# FICHE DE PARAMÉTRAGE DSN OC

## PRÉSENTATION DE LA VERSION 1.3.8

13/07/2018

**A. Ajout de l'élément T2UPrev "Tranche 2 Unifiée Prévoyance" comprise entre 1 et 8 PMSS (S21.G00.79.001 = "24") et règle d'unicité de cette tranche pour un même paramètre contrat.**

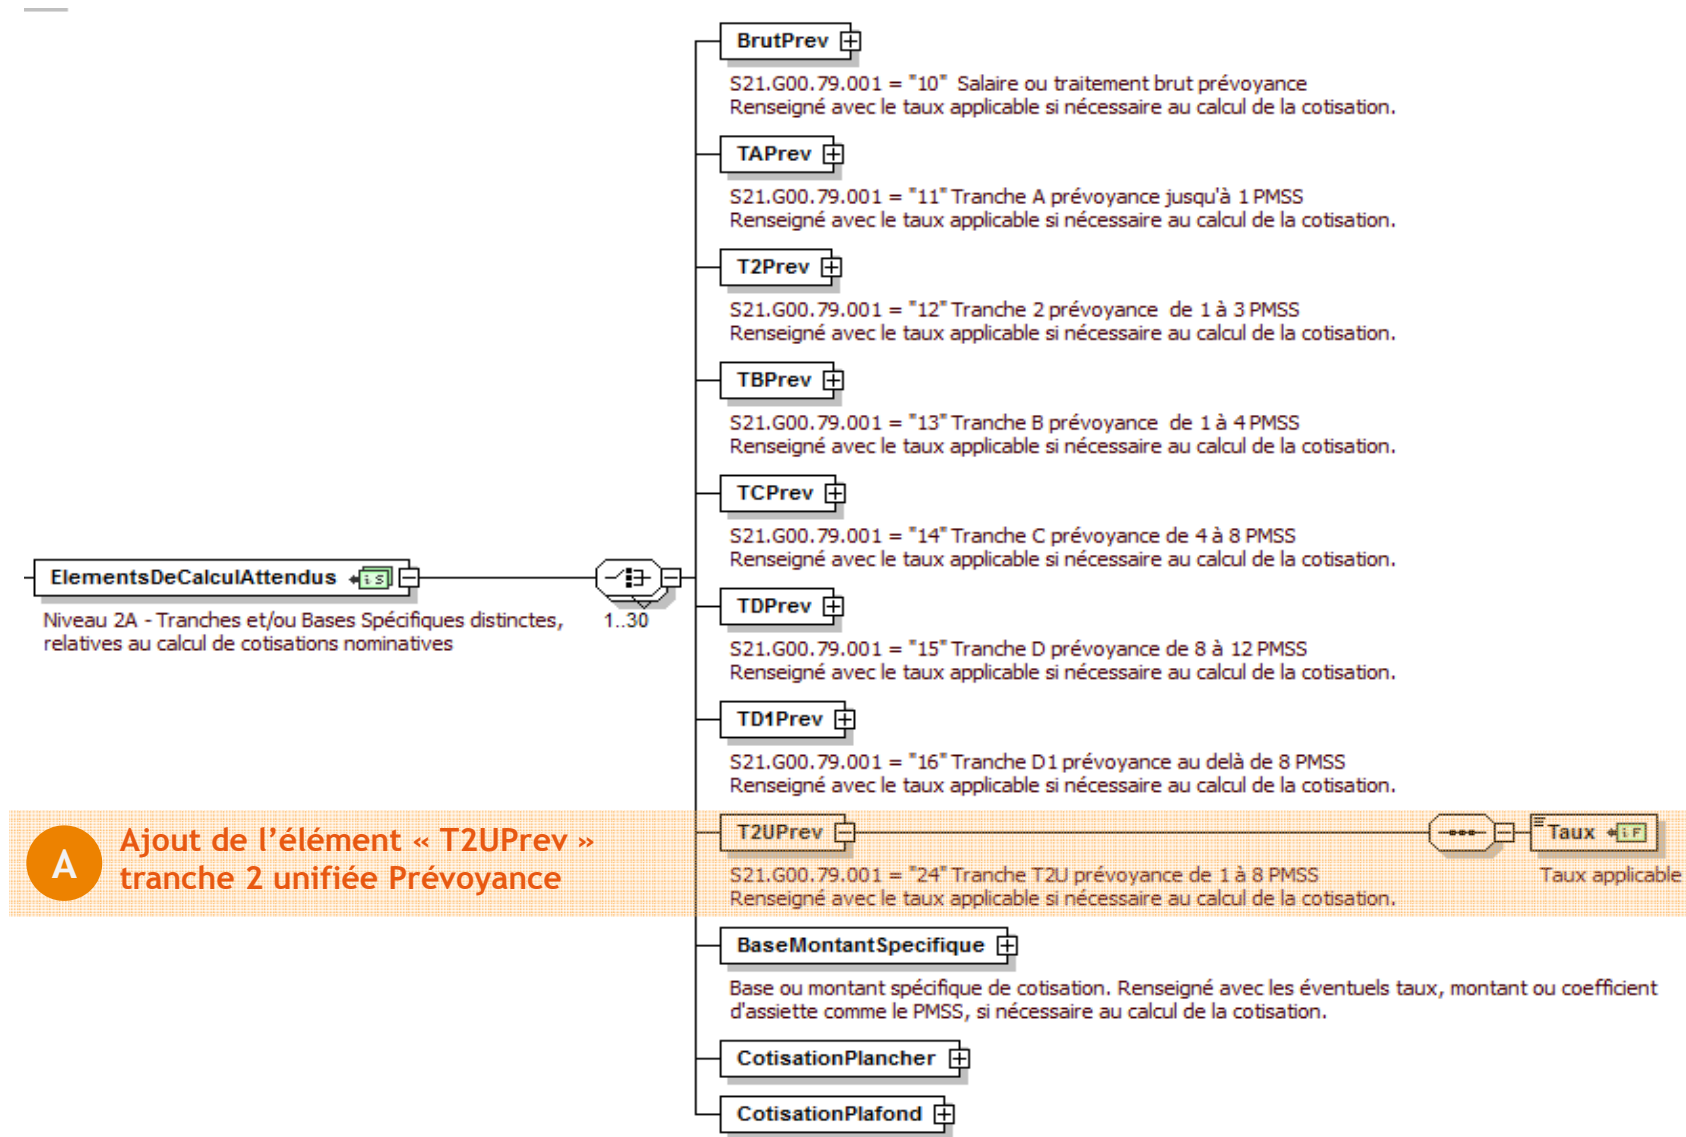
- L'élément « ElementsDeCalculAttendus » d'un paramètre contrat est obligatoire en l'absence d'éléments « CotisationEtablissement ». Il contient de 1 à 30 éléments parmi les suivants :
  - jusqu'à 9 éléments uniques : « BrutPrev », « TAPrev », « T2Prev », « TBPrev », « TCPrev », « TDPrev », « TD1Prev », « CotisationPlancher », « CotisationPlafond »,
  - auxquels s'ajoutent des éléments « BaseMontantSpecifique ».

- L'élément « ElementsDeCalculAttendus » d'un paramètre contrat est obligatoire en l'absence d'éléments « CotisationEtablissement ». Il contient de 1 à 30 éléments parmi les suivants :
  - jusqu'à 10 éléments uniques : « BrutPrev », « TAPrev », « T2Prev », « TBPrev », « TCPrev », « TDPrev », « TD1Prev », « **T2UPrev** », « CotisationPlancher », « CotisationPlafond »,
  - auxquels s'ajoutent des éléments « BaseMontantSpecifique ».

**Remarque : l'unicité de l'élément « T2UPrev » associé à un même paramètre contrat est assurée par le schéma 138.**

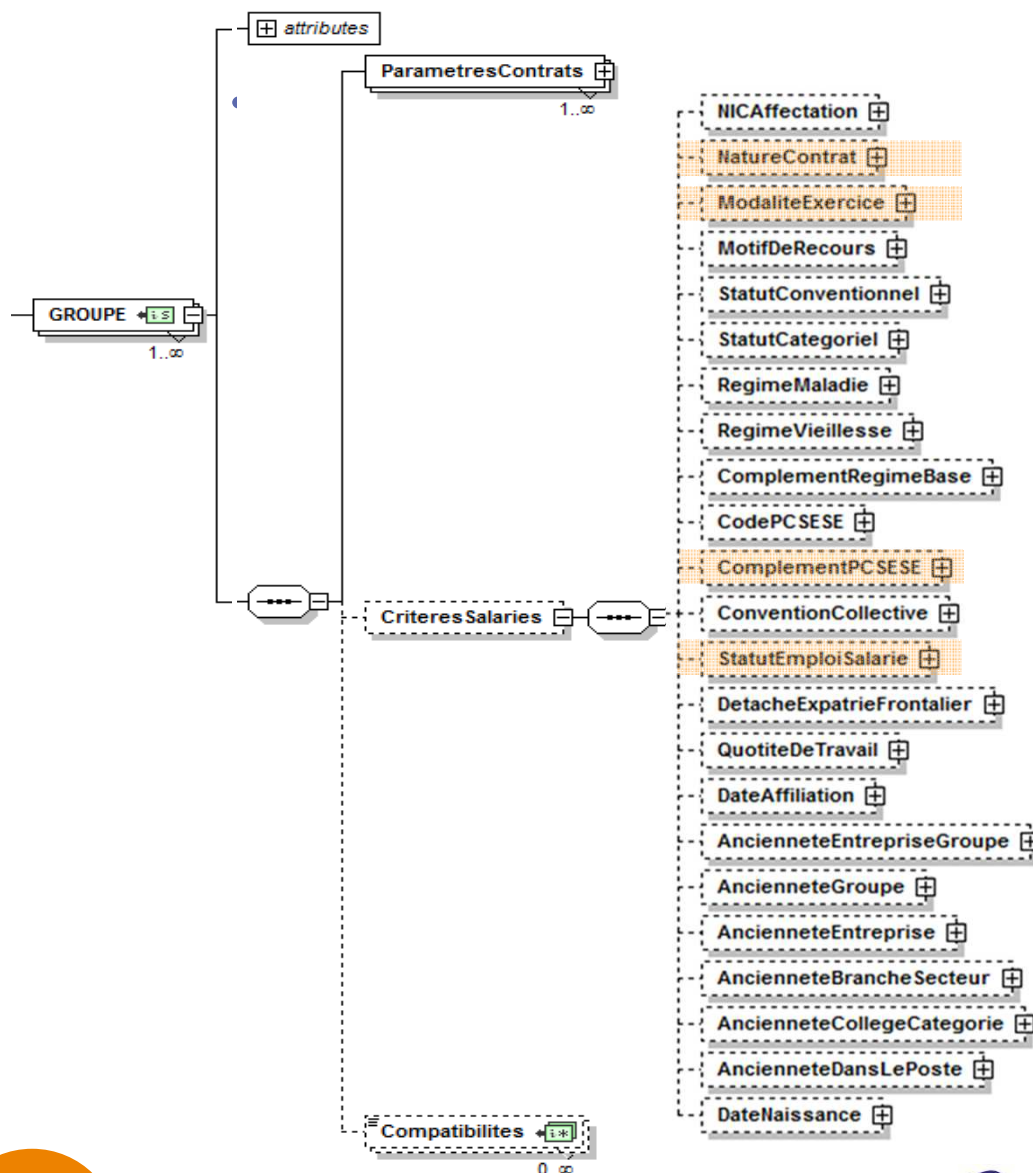
Il est nécessaire d'étendre les contrôles OC 21, OC 22 et OC.23 :

Ces contrôles sont aussi valables pour les nouveaux éléments « AncienneteGroupe », « AncienneteEntreprise », et pour les bornes associées à ces nouveaux éléments.

C1. Extension des valeurs du complément PCS-ESE (S21.G00.40.005)

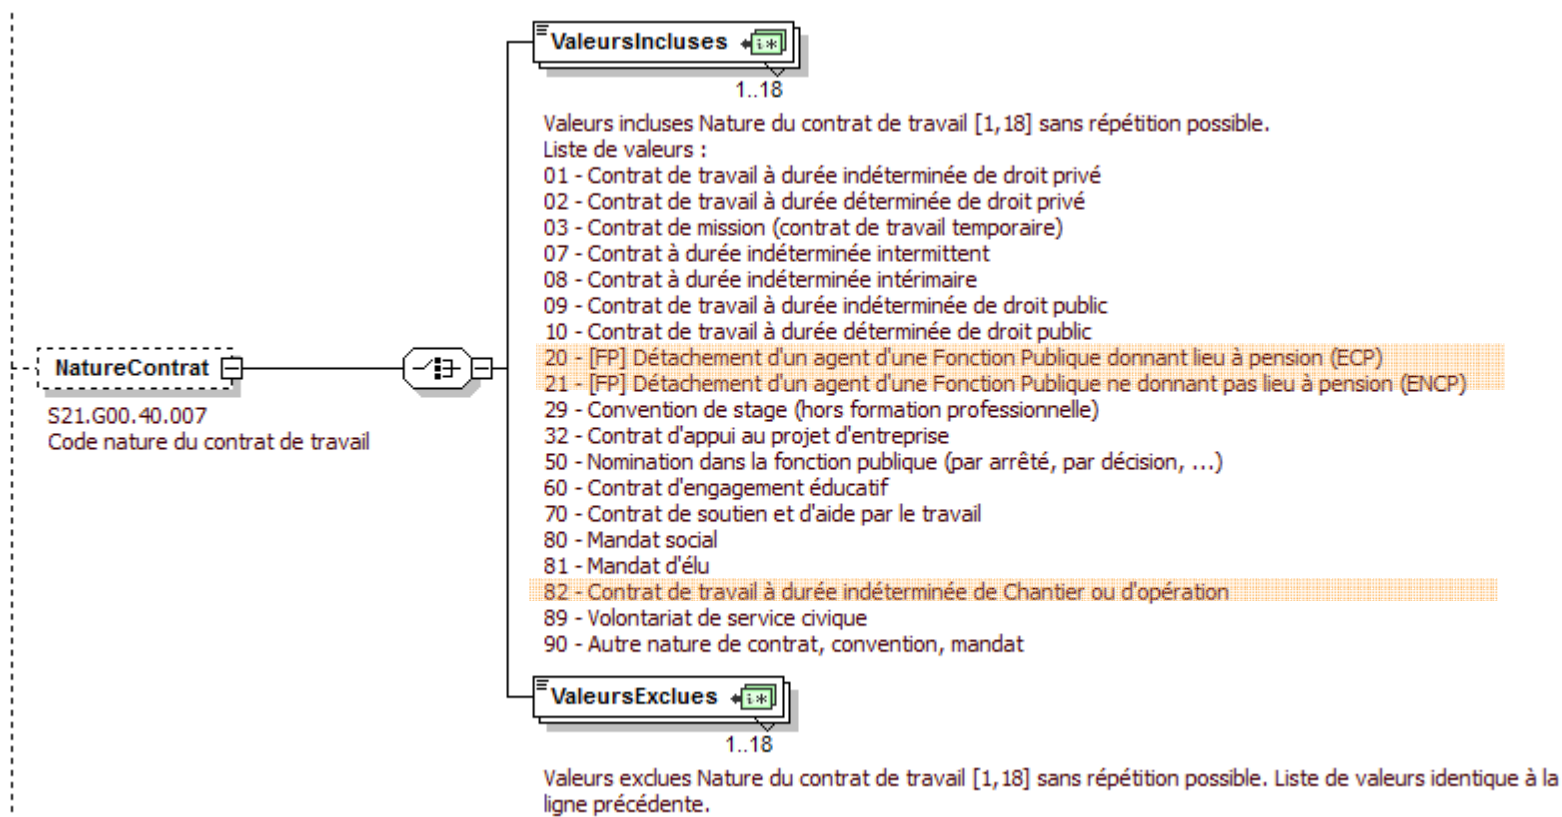
Pour se prémunir des modifications que pourraient entraîner d'éventuelles mises à jour de ces tables, il est nécessaire d'adopter une définition assez large dans la fiche de paramétrage.

- Soit des codes numériques sur 2 caractères
- Soit des codes alphanumériques (avec majuscules ou minuscules) sur 4, 5 ou 6 caractères.

**C3**

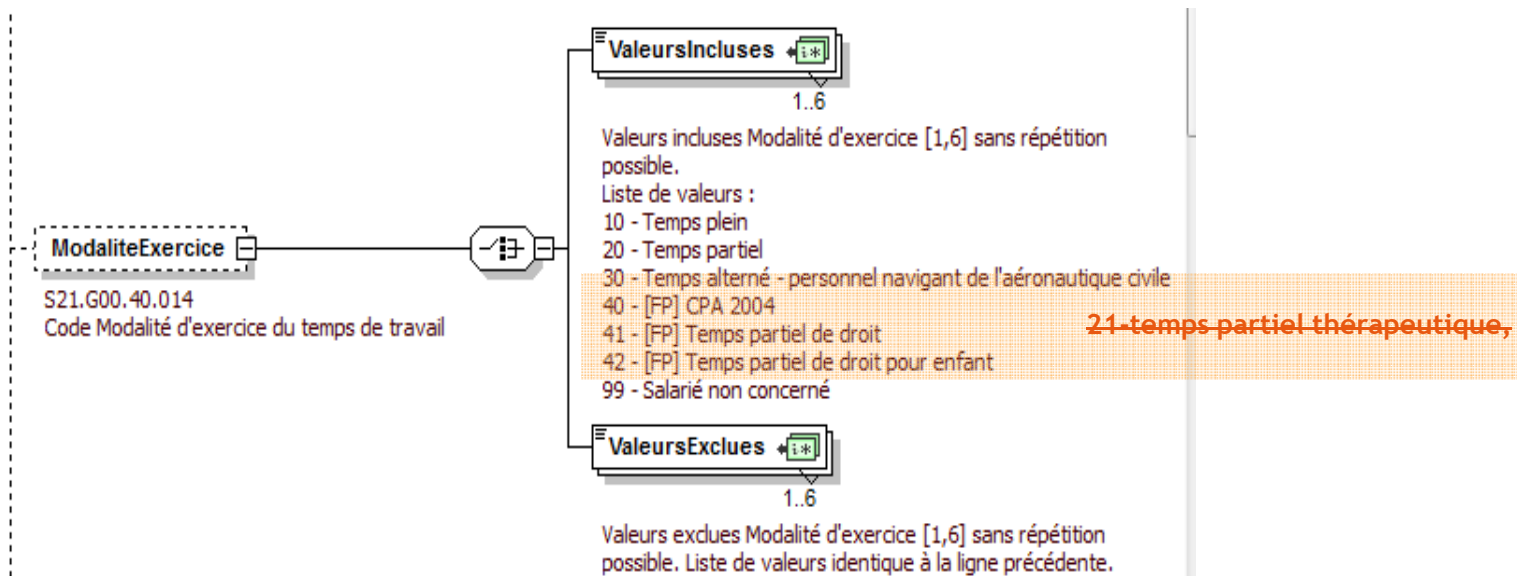
Ajout des valeurs « 30 », « 40 », « 41 », et « 42 » et retrait de la valeur « 21 » sur la modalité d'exercice (S21.G00.40.014)

**C4**

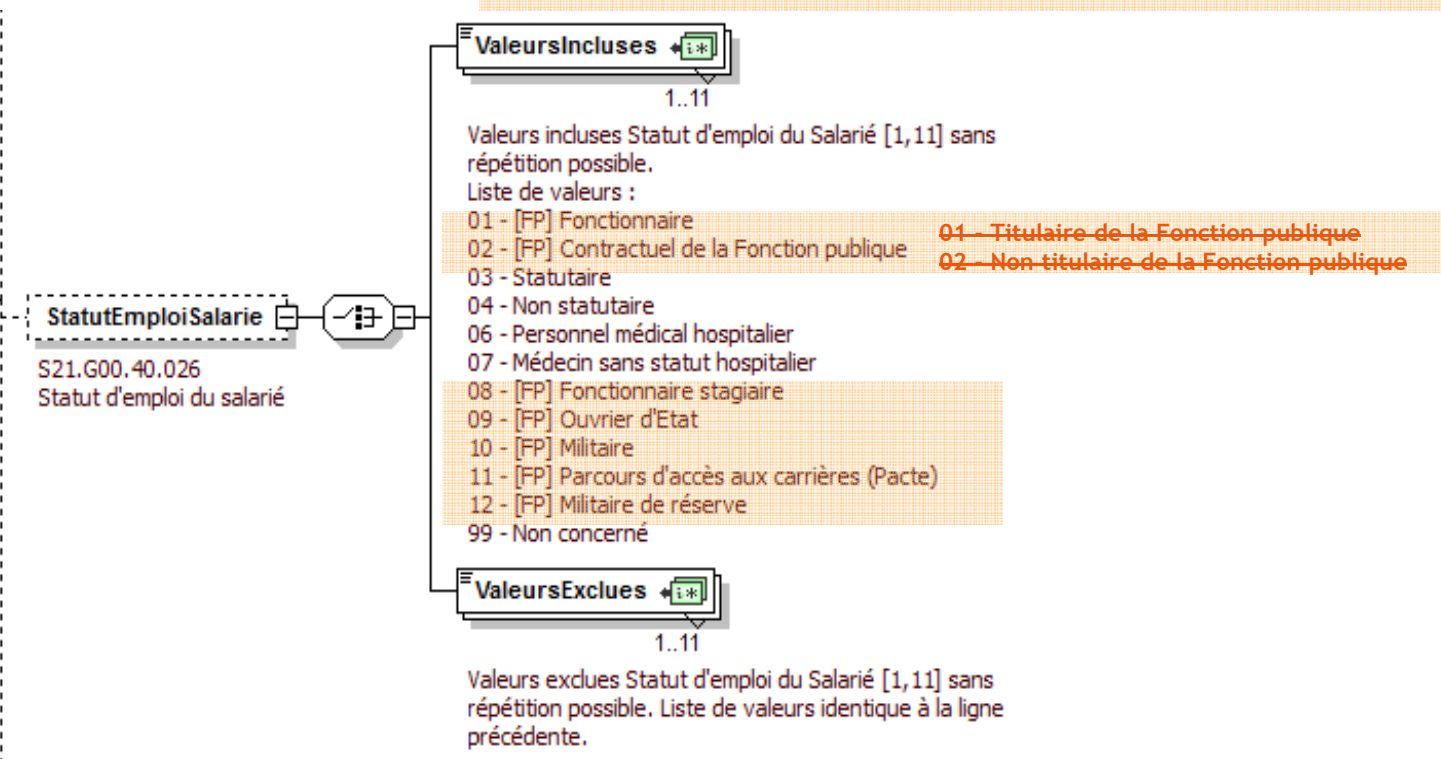
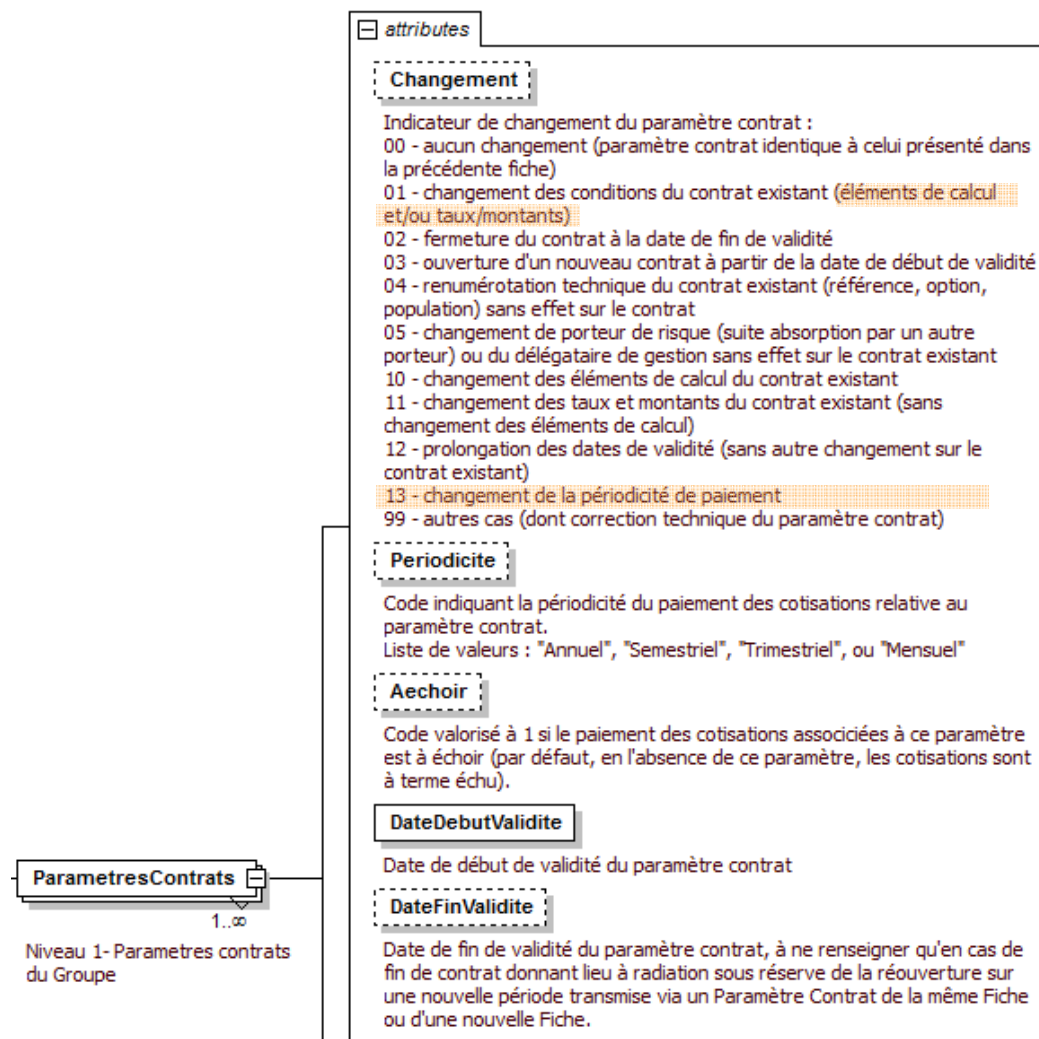
Ajout des valeurs « 08 », « 09 », « 10 », « 11 » et « 12 »,  
modification des libellés des valeurs « 01 » et « 02 » sur  
le statut d'emploi (S21.G00.40.026).

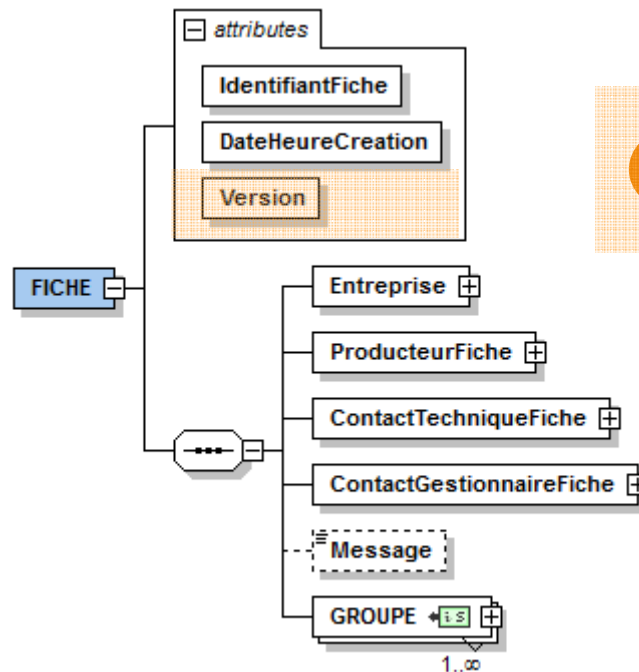
**Ajout de l'indicateur de changement :**  
**13- Changement de périodicité de paiement**

**Modification d'un libellé :**  
**01- Changement des conditions du contrat existant (soit des éléments de calcul, soit des taux / montants) devient : 01- Changement des conditions du contrat existant (éléments de calcul et/ou taux/montants)**
